COMMISSION ROYALE DES MONUMENTS ET DES SITES
KONINKLIJKE COMMISSIE VOOR MONUMENTEN EN LANDSCHAPPEN

Objet : MOLENBEEK-SAINT-JEAN. Rue de l'Escaut, 131.

Demande de permis d'urbanisme portant sur la démolition du bâtiment industriel et sur la reconstruction d'un immeuble de 16 logements avec parking souterrain.

Avis de la CRMS

Façade avant. A gauche, le projet 2020. A droite, le projet modifié 2021 (extraits du dossier)

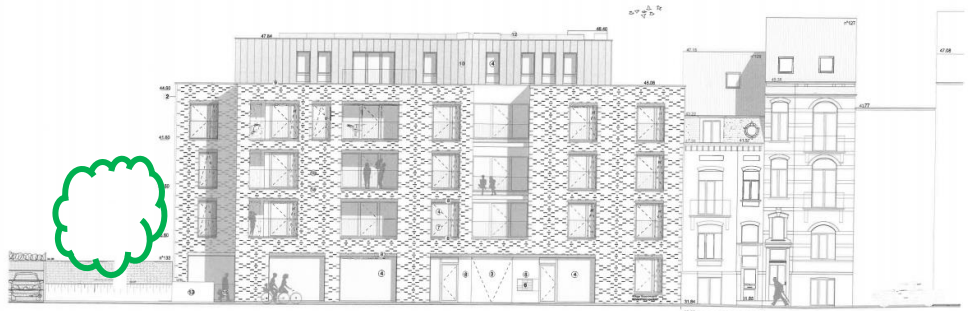
- le gabarit a été revu à R+3 à front de rue. Un 4^e niveau en retrait est maintenu mais son recul a été augmenté, et serait en décrochement des deux côtés mitoyens ;
- A front de rue, le traitement en creux de la travée centrale contribue à légèrement plus de verticalité et de lisibilité d'un rythme parcellaire ;
- Le projet retrouve une surface perméable, partiellement plantée (massif arbustif prévu) et comprenant un bassin d'infiltration.

Cependant, ces quelques avancées ne sont pas substantielles et la CRMS estime, de manière générale, que **la problématique sous-jacente du projet, dès le départ, est d'être fondée sur un programme trop conséquent, qui implique une emprise au sol et des gabarits trop importants au vu de l'environnement patrimonial et urbain.** Malgré les nombreux avis défavorables, le programme n'a pas diminué significativement, passant de 19 à 16 logements et comprenant dorénavant une surface commerciale non prévue à l'origine. **Pour elle, un gabarit de R+3 ou R+2 + 3^{ème} niveau en retrait et un décrochement plus ample (par exemple minimum 30m²) apporterait une réelle amélioration.**

Façade avant, projet 2021 (extrait du dossier)

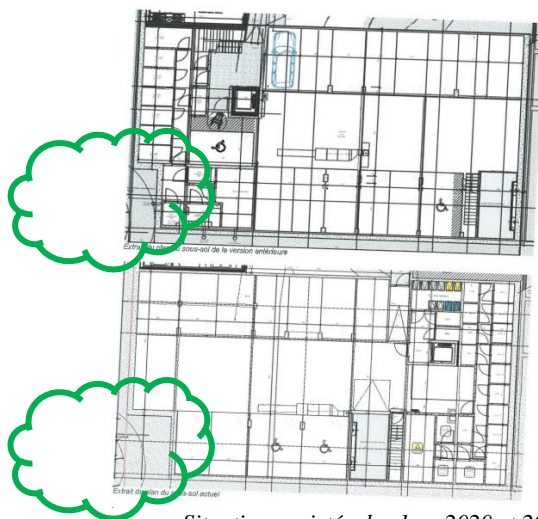
Le projet reste trop massif, également par la matérialité en zinc prépatiné et de teinte foncée du volume en toiture qui rend la nouvelle construction toujours aussi visible et très massive vu son caractère monobloc. La mise en œuvre du projet créera un déséquilibre dans le front bâti riverain composé de maisons de maître éclectiques (R+2 ou 3) et marquera très visiblement l'arrière-plan du site industriel de Tour et Taxis.
